環境影響評価準備書に対する意見に係る都市計画決定権者等の見解 (概要説明)

諏訪都市計画道路 3・4・20号諏訪バイパス沖田大和線

下諏訪都市計画道路 3・4・6号高木東山田線

環境影響評価準備書に対する意見に係る都市計画決定権者等の見解

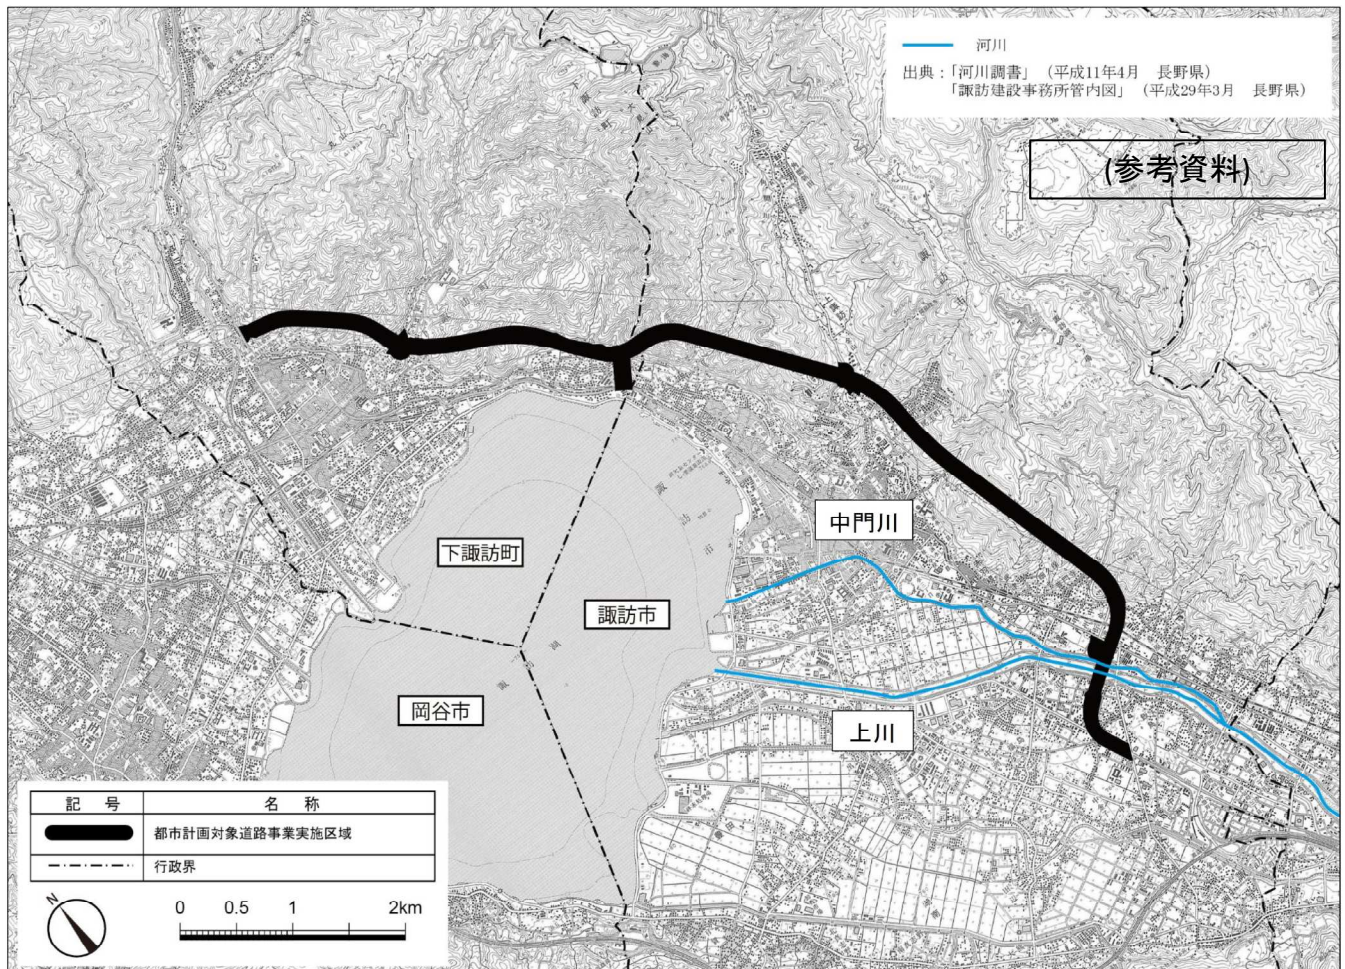
- ・騒音、振動、排気ガスの変化の心配からアクセス道路を廃止してトンネル構造にする意見

- ・アクセス道路の必要性を回答
- ・準備書を基に、環境影響についてできる限り回避又は低減が図られていることを回答

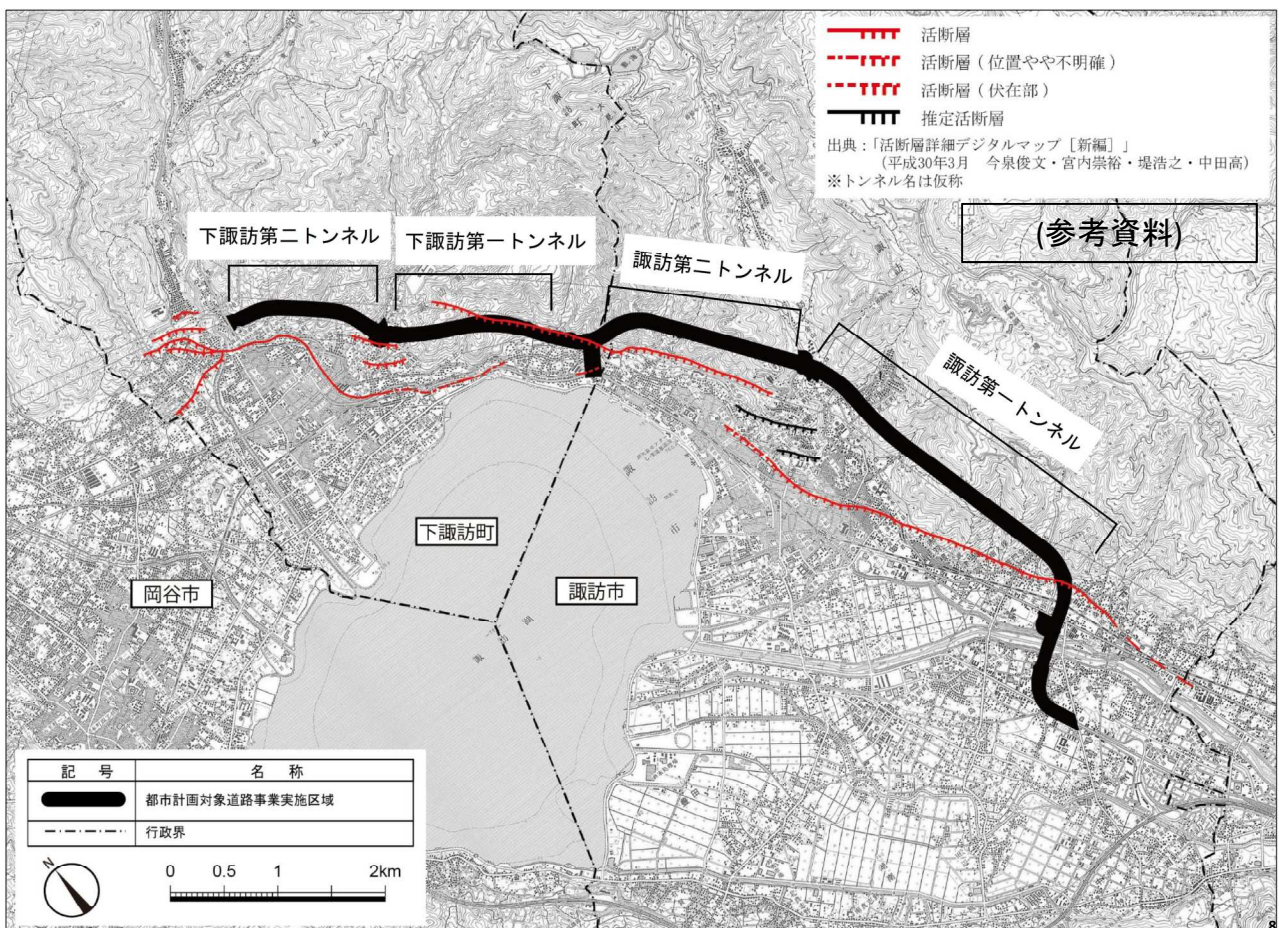
番号	意見の概要	都市計画決定権者等の見解
地形及び地質	241	ここ諏訪地方は南海トラフや糸魚川、静岡構造線断層帯に起因する災害警戒地域であるが、そんな地形にトンネル工事をすること自体が無謀だと思われるので、トンネル工事は最小にするよう再考を願いたい。	把握し、その位置情報を踏まえた施工計画を立案して工事を実施していきます。土砂災害特別警戒区域については、トンネル構造と地すべり危険箇所等の位置関係から、地山及びトンネルの安定性を評価し、地すべり線の抵抗力が低くなると判断される箇所は、トンネル掘削の補助工法等を検討します。また、施工管理の一貫として、計測管理等を行いながら工事を実施します。軟弱地盤地域については、今後、詳細な地質調査を行い、必要に応じて地盤沈下の発生に十分配慮する施工方法等を検討します。
	242	「絶対に安全」というトンネルはないのだろうが、今回のバイパスルートは糸魚川ー静岡構造線と交差するとのこと、大きな不安を覚えざるを得ない。	
	243	活断層の上にトンネルをつくって本当に安全なのか。ふつうに考えてこわい。	
	244	活断層が通るこの場所にトンネル工事を行うとは、今の技術を持っても安全に出来ると言えるのか？自然にはかなわないと思う。とても不安に感じている。	
	245	糸静線に添ったトンネル工区の安全性に疑問を抱く。 (他25意見)	
			【見解の趣旨】 ・道路の必要性について回答 ・準備書を基に、断層帯、土砂災害特別警戒区域、及び軟弱地盤地域に配慮した計画であることを回答

- ・断層帯を計画路線が通行することによる安全性の懸念に対する意見

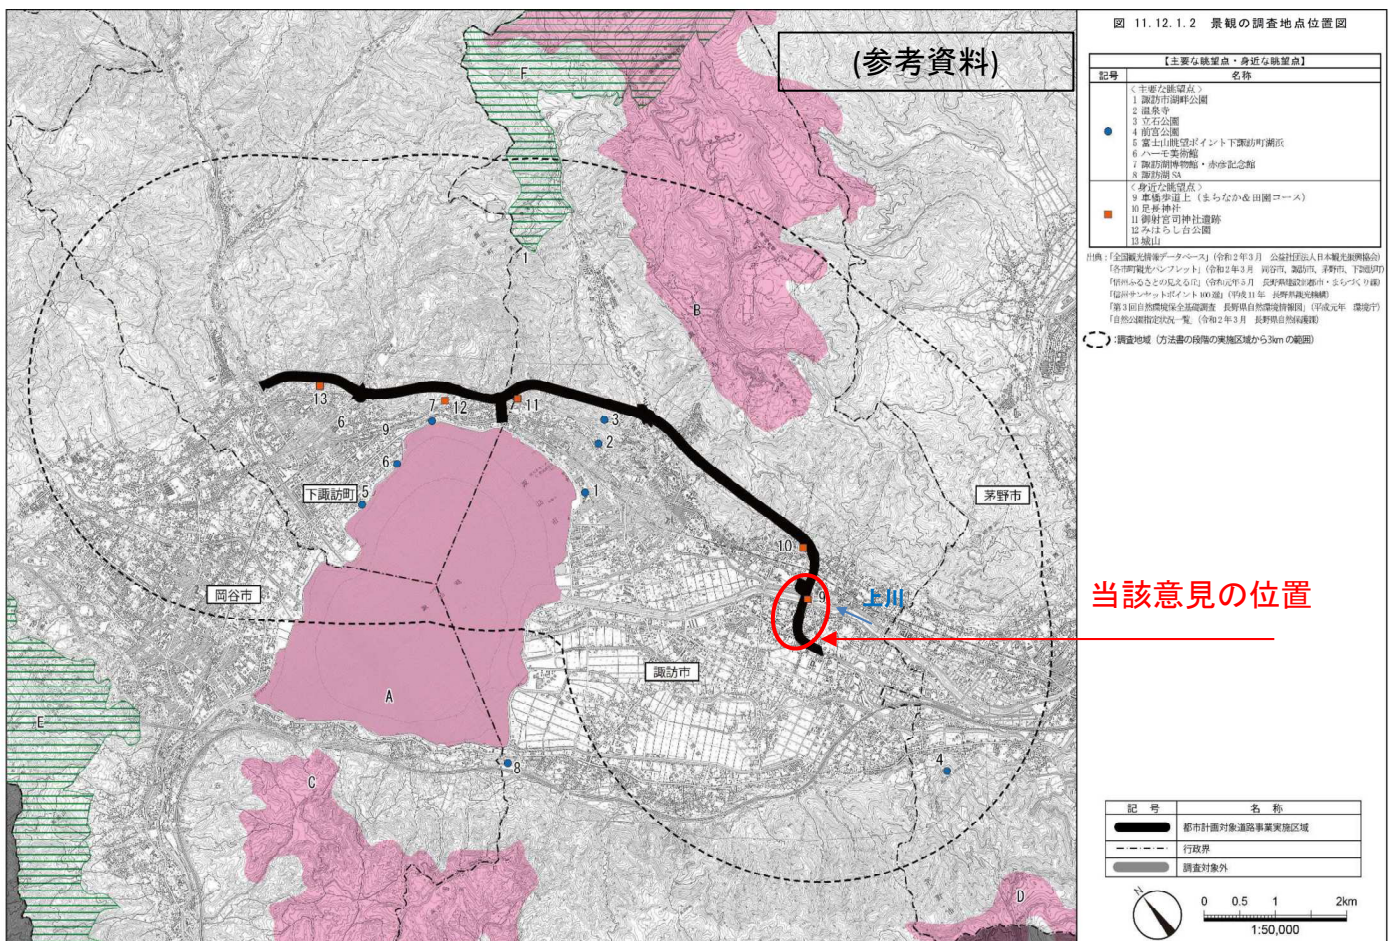
番号	意見の概要	都市計画決定権者等の見解
景観	293	県道諏訪湖四賀線から上川までの、諏訪市四賀赤沼区内を通過する高架道路の景観を構造、デザイン、色彩等の面から考慮して欲しい。	293 について 高架構造区間については、準備書第 11 章 (P. 11-12-49 及びそれ以降の頁) に示すとおり、環境保全措置として「構造物 (橋梁等) 及び道路付属物の形式、デザイン、色彩の検討」を採用します。詳細については、事業者が事業実施段階で、地域との調和を図る観点から検討します。

・高架道路の景観について構造、デザイン、色彩等を考慮してほしい意見

・準備書を基に、環境保全措置を行うことを回答

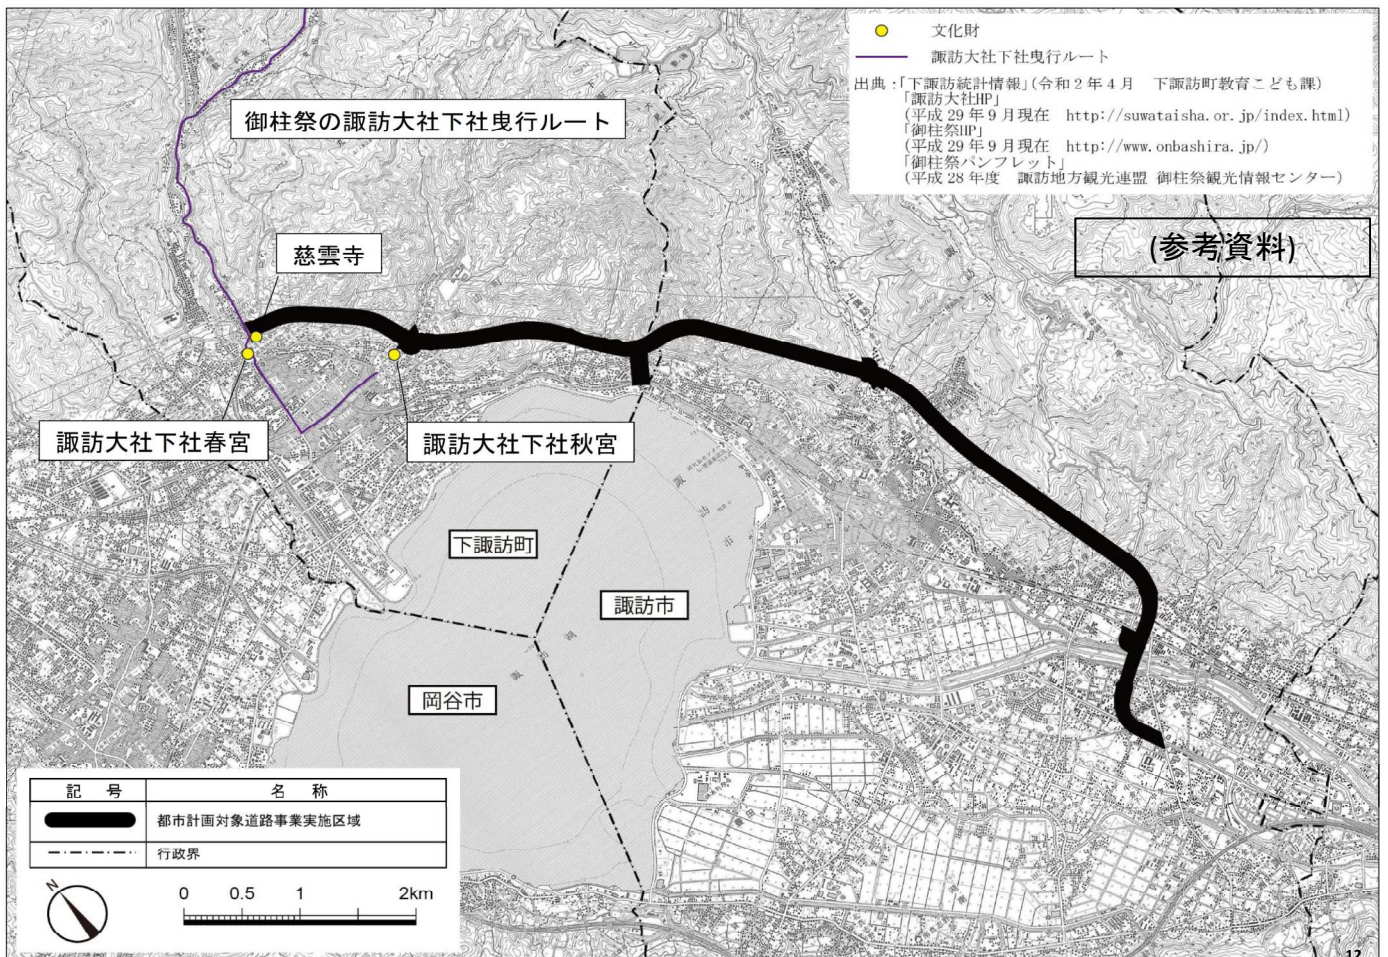
番号	意見の概要	都市計画決定権者等の見解
人と自然との触れ合いの活動の場	297	<p>部落（下諏訪町東高木）と里山との往來について、例えば何箇所かの御柱山出し路の確保なども4車線より2車線の方が対応しやすい。</p>	<p>297について</p>
		<p>【意見の趣旨】 ・御柱祭の山出し・里曳きのルートに対する意見</p> <p>【見解の趣旨】 ・準備書を基に、山出し・里曳きのルートは確保されること、4車線の必要性を回答</p>	<p>御柱祭の諏訪大社下社曳行ルートについては、準備書第11章（P.11-13-46）に示すとおり、既存の国道等のルート上を中心としたものであり、計画路線によるルートの改変はないため、曳行の利用に支障は生じません。また、小宮御柱祭の山出し・里曳きのルートについては、準備書第11章（P.11-13-41）に示すとおり、計画路線により改変される可能性があります。改変される既存道路に対しては近傍に付け替え道路を整備します。</p> <p>さらに、準備書第11章（P.11-13-66）に示すとおり、供用後における御柱祭及び小宮御柱祭の開催期間中は、山出し・里曳きルートとの交差箇所の通行規制等について、必要に応じて関係機関と協議・調整を行ってまいります</p> <p>また、車線数については、本事業の将来交通量が最大で約3万台/日となることから、4車線の道路が必要であると考えています。</p>
